SERVICE INFO – FAG 0040

Рекомендації щодо встановлення

Змінена регульовальна шайба ступиці для осей BPW

Зображення 2: Ступиця колеса зі зміненою регульовальною шайбою і гайкою осі з великим фланцем

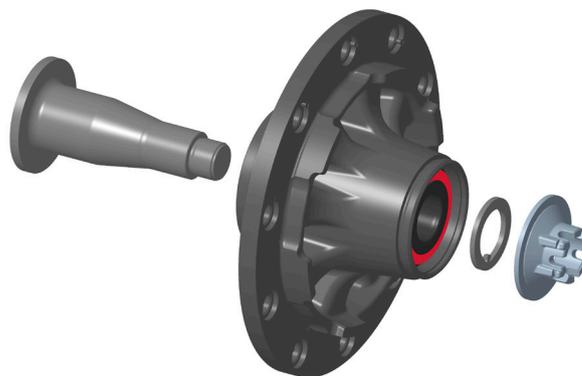
Під час монтажу наведених вище ступиць з FAG SmartSet не можна повторно використовувати встановлену з заводу регульовальну шайбу! Замість цієї шайби необхідно використовувати регульовальну шайбу, що входить до комплекту постачання ступиці колеса (зображення 2).

Через те, що колісні підшипники мають різну структуру, товщина регульовальної шайби не є достатньою для забезпечення необхідного зазору між фланцем гайки осі та колісним підшипником. Внаслідок цього під час експлуатації може пошкодитися ущільнення, що призведе до передчасного виходу з ладу колісного підшипника. Регульовальна шайба, що входить у комплект постачання, є товстішою і забезпечує достатній зазор.

Зображення 1: Гайка осі з малим (зліва) і з великим (справа) фланцем

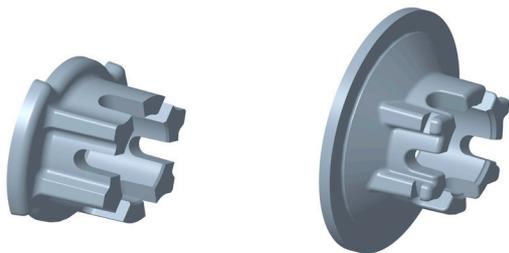
У ступицях осей BPW можуть бути встановлені гайки осі з малим або великим фланцем (зображення 1). Гайки осі з великим фланцем монтується завжди з регульовальною шайбою.
